Parere n. 2205 del 21 ottobre 2016

| Progetto | <p><i>Verifica di Ottemperanza</i></p> <p>Adeguamento al tipo B dell'itinerario S.S. Sassari – Olbia, lotto 4, DEC/VIA/60 del 24.02.2011. Prescrizioni A.2, A.6, A.7, A.8, A.10, A.11 e, A.11 f, A.13</p> <p>Già parere CTVA 2094 del 10.06.2016</p> <p>ID_VIP 3409</p> |
| Proponente | ANAS SpA |

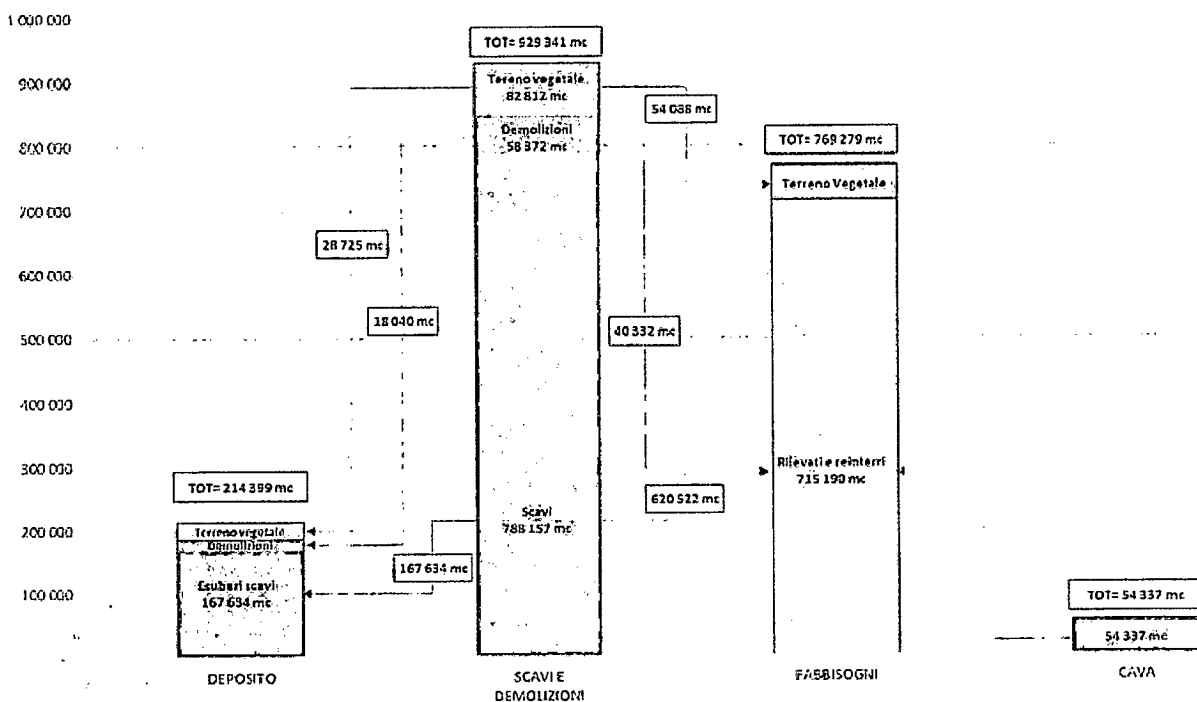
CONSIDERATO che le problematiche rilevate riguardavano:

- discrepanze tra le quantità (volumi) indicati nei grafici e nelle tabelle presenti nella documentazione trasmessa;
- richiesta di maggiori chiarimenti circa i flussi di materiali, al variare delle tipologie, dalla loro origine o approvvigionamento fino al loro reimpiego o destinazione finale, con una adeguata "tracciabilità" degli stessi;
- assenza di alternative nella scelta dei percorsi di trasporto;
- eventuale rivisitazione dei volumi da destinare a cava a valle della risistemazione dei bilanci terre;

CONSIDERATO che per quanto riguarda le discrepanze tra le quantità dei materiali e i rispettivi flussi, nella "Relazione integrativa di ottemperanza" DPCA03E1004IA00AMBRE10A il Proponente presenta il seguente bilancio dei materiali;

VALUTATO, quindi, che con la documentazione progettuale presentata e sopradescritta il Proponente ha fornito gli elementi utili e necessari per il superamento delle criticità evidenziate con il parere CTVA/2094/2016;

La prescrizione n.° 8 risulta pertanto OTTEMPERATA

SCHEMA D'IMPIANTO DI IRRIGAZIONE - SVINCOLO DI GGHIRI

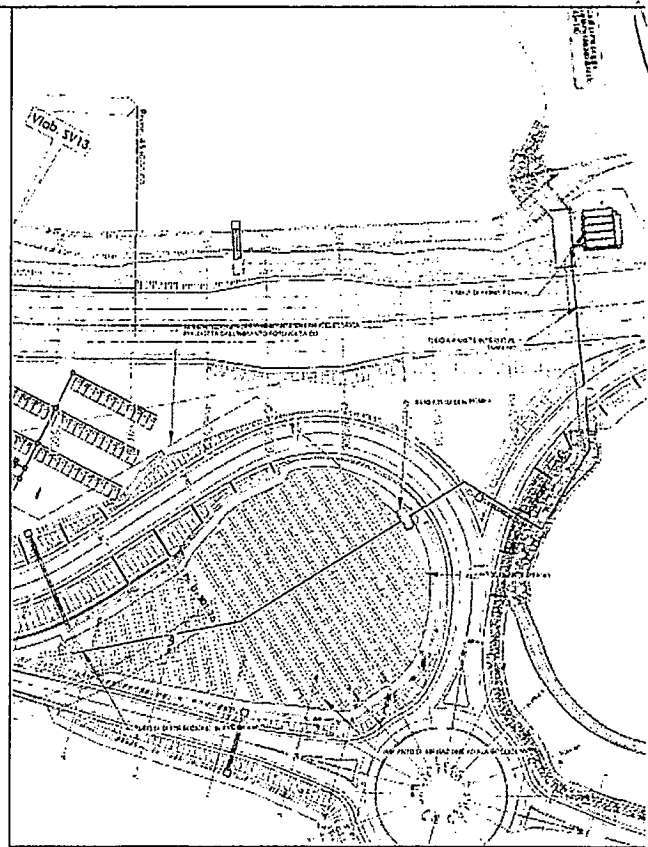
e) deve essere presentato il progetto di irrigazione con particolare riferimento alle scarpate verdi;

PRESO ATTO che il Proponente nel documento “*Relazione integrativa di ottemperanza*” DPCA03E1004IA00AMBRE10A, “... *conferma quanto contenuto nella relazione di ottemperanza, specificando che il progetto prevede l'irrigazione delle sole aree di svincolo, attraverso l'impiego di un impianto irriguo dotato di sensori di pioggia; lungo le scarpate, viceversa, l'impiego di prati armati non richiede la realizzazione di impianto di irrigazione ...*”

VALUTATO che quanto presentato dal Proponente soddisfa le richieste della prescrizione;
